ZP 271.12.2025.2

W związku z pytaniami o wyjaśnienie treści specyfikacji warunków zamówienia, związanych z realizacją zadania pn. **Budowa ścieżki rowerowej Borsk-Wiele-Lubnia**, Zamawiający wyjaśnia:

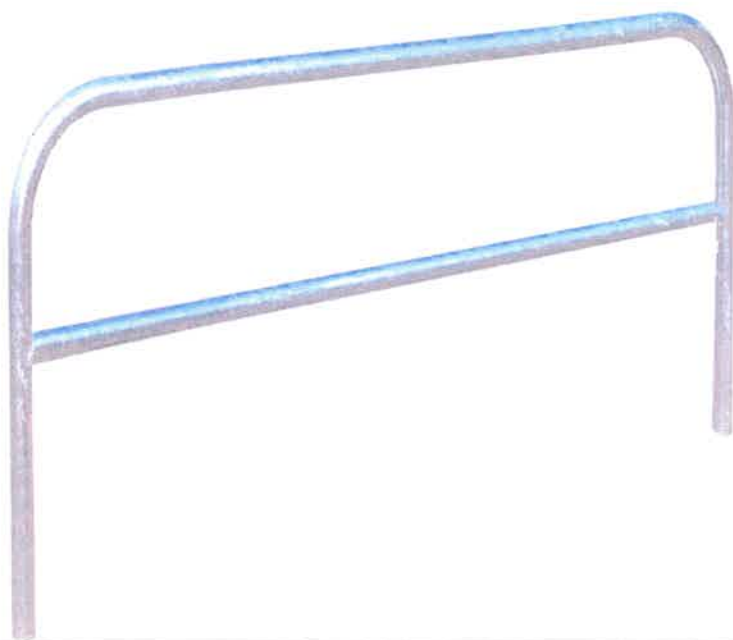
- 2) Prosimy sprecyzować określenie „bariery ochronne stalowe”. To samo dotyczy ławek i koszy, do których brakuje jakiegokolwiek opisu.

Barierki drogowe ocynk i zabezpieczające wzdłuż ścieżki rowerowej należy przyjąć w standardzie typowym, zgodnym z obowiązującymi przepisami i warunkami technicznymi. Tablice informacyjne należy przewidzieć zgodnie z wytycznymi Programu „Polski Ład” – Edycja 8. Szczegółowe wzory i parametry przyjąć w standardzie odpowiadającym wymogom programu.
